**Avis délibéré**  
**de la Mission régionale d'autorité environnementale**  
**Corse**  
**sur le projet de carrière sur le territoire de la commune de**  
**Linguizzetta (Haute-Corse)**

Avis du 2 octobre 2023 sur le projet de carrière sur le territoire de la commune de Linguizzetta

Figure 3 : phasage de l'exploitation et de la remise en état du site (source : étude d'impact)<sup>8</sup>

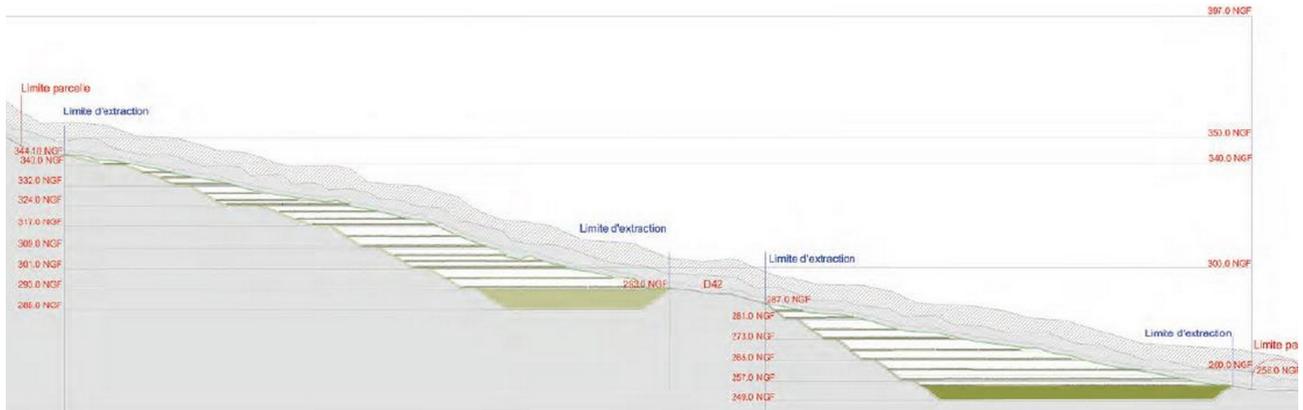
Si le remblaiement des carreaux<sup>9</sup> nord et est se comprend à l'aide du schéma 2D, la présence alternativement de remblaiement et d'espaces vides ne permet pas de visualiser les mesures proposées sur la remise en état (voir chapitre 2.3 pour plus de détails).

- **en démontrant de manière quantifiée et en tenant compte des ressources disponibles en termes de valorisation des déchets du BTP, la nécessité de l'ouverture d'une carrière pour répondre aux besoins locaux en matériaux de construction ;**
- **en révisant les notes attribuées aux différents scénarios envisagés, en précisant les incidences de cette révision sur le scénario retenu et en représentant de manière explicite comment le remblaiement des fronts et des banquettes sera réalisé.**

Figure 4 : cartographie des habitats naturels sur le site de la carrière (source : étude d'impact)

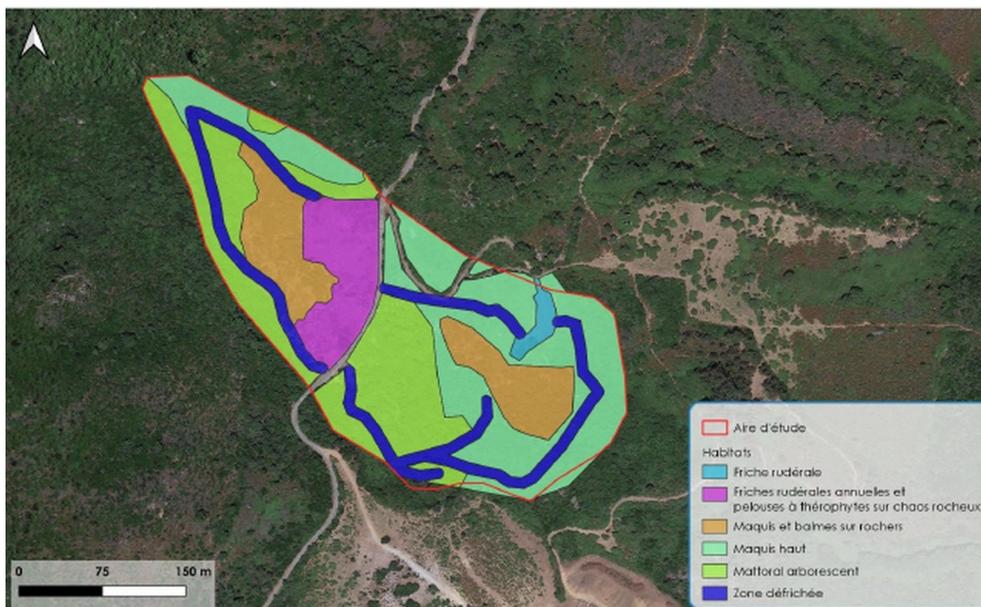
Aucune mesure d'évitement de ces habitats à enjeux n'est prévue dans le dossier puisque les deux hectares concernés (1,2 ha pour le maquis et les balmes sur rochers et 0,8 ha pour les friches rudérales) sont situés en grande partie au sein du périmètre d'extraction envisagé. Il convient de préciser que la notion de maquis utilisée dans le dossier d'étude d'impact correspond en partie pour la partie est à des zones comprenant des chênes lièges.

Dans le cadre des compléments transmis<sup>12</sup>, il est précisé que « certaines zones pourraient être préservées tout en indiquant que le fonctionnement de la carrière ne permet pas de le faire pour les bosquets situés dans l'espace de l'exploitation du site (contraintes techniques d'exploitation, perte conséquente de gisement, intégration ultérieure du site difficile...) ». Toutefois, ces affirmations ne sont pas justifiées dans le dossier.

**La MRAe recommande de compléter l'étude d'impact en étudiant les possibilités d'évitement des habitats à enjeux (notamment certains bosquets comprenant des arbres remarquables), dont la préservation est favorable au maintien de la biodiversité et à la préservation des paysages.**

Figure 8 : résultats d'inventaires concernant l'avifaune (source : étude d'impact)

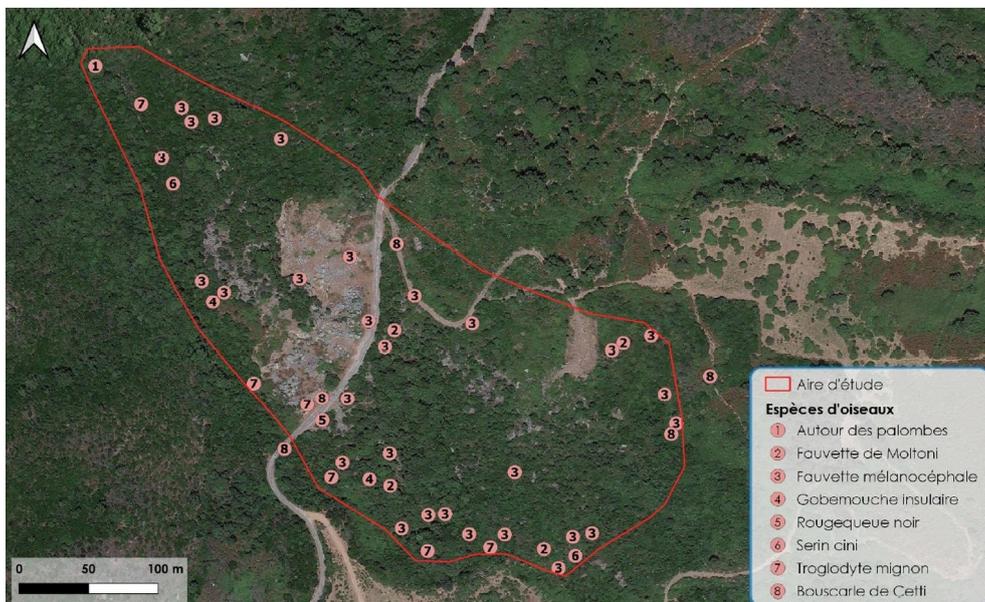
Concernant l'avifaune, 33 espèces ont été identifiées, dont huit présentent un enjeu de conservation important à l'échelle du site : l'Autour des palombes, la Fauvette de Moltoni, la Fauvette mélanocéphale, le Gobemouche insulaire, le Rougequeue noir, le Serin cini, le Troglodyte mignon et la Bouscarle de Cetti. Toutes ces espèces sont protégées au niveau européen par la convention de Berne (annexe II). Seule la Fauvette de Moltoni n'est pas protégée au niveau national<sup>17</sup>. Le dossier ne présente pas, pour ce groupe taxonomique, de mesure de réduction malgré les impacts identifiés.

**La MRAe recommande de compléter l'étude d'impact en proposant des mesures visant à réduire et à compenser les impacts du projet sur l'avifaune et les chiroptères, y compris en renonçant au besoin à l'exploitation sur certains sites ponctuels.**

Figure 9 : résultats d'inventaires concernant les chiroptères (source : étude d'impact)

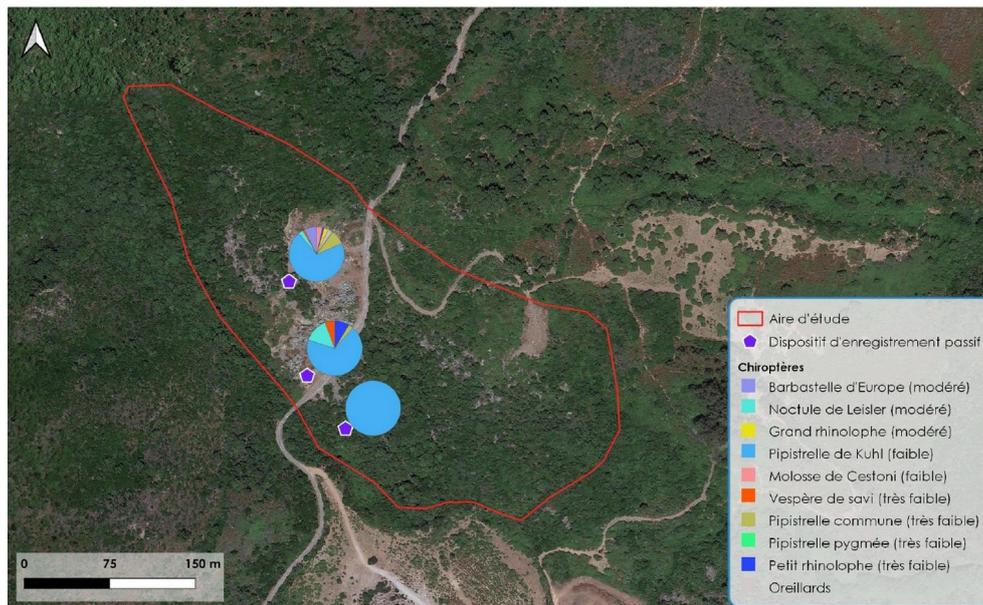
Concernant les chiroptères, trois des neuf espèces recensées présentent un enjeu de conservation élevé au sein du site : le Grand rhinolophe, la Barbastelle d'Europe et le Noctule de Leisler. Seule une adaptation de l'éclairage (mesure de réduction MR2) et une inspection des arbres (mesures MR3) sont prévues pour limiter les incidences du projet sur ce groupe. Le dossier ne présente aucune mesure de réduction ou de compensation qui permettrait de limiter ou compenser les incidences du projet sur ce groupe.

Figure 10 : influence visuelle vers l'Est sur 8 km de la carrière (source : DREAL Corse)

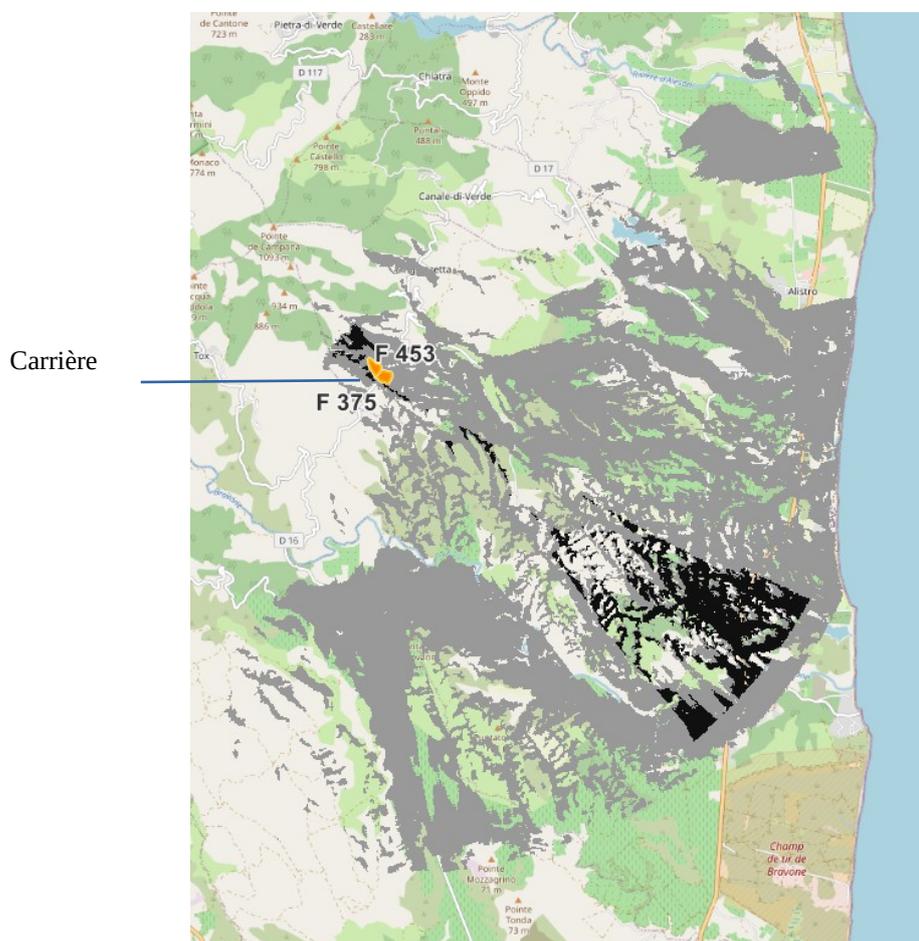
La zone d'influence visuelle s'étend sur plusieurs kilomètres, soit de manière partielle (en gris) soit de manière totale (en noir). Or le dossier n'évoque que l'impact sur les zones cartographiées en noir (entre 5 et 8 km), indiquant qu'« il faudrait un élément très singulier pour attirer et accrocher le regard de l'observateur vers ce point, ce qui ne sera véritablement pas le cas ici ». Cette analyse est sujette à caution : à titre d'exemple, l'impact de la carrière d'Albitreccia en Corse-du-Sud est visible depuis les Sanguinaires à Ajaccio (soit sur une distance allant au-delà des 10 km). Concernant les zones grises,

celles-ci illustrent l'influence visuelle de la carrière sur une grande partie de la plaine située en aval, même si cette visibilité est partielle. Or, ces éléments ne font pas l'objet d'une analyse spécifique dans le dossier.

- **en améliorant l'étude paysagère pouvant le cas échéant conduire à des mesures de réduction (par une intégration des secteurs impactés visuellement par une partie de la carrière, mais aussi par une présentation de vues rapprochées depuis les premières habitations et depuis les zones où la carrière est visible dans sa globalité) ;**
- **en proposant un réaménagement plus progressif, permettant notamment de s'assurer pour les premiers fronts d'exploitation, de l'efficacité des mesures de réhabilitation proposées ;**

- **en proposant des mesures de compensation, a minima sur le périmètre de la zone d'influence visuelle.**
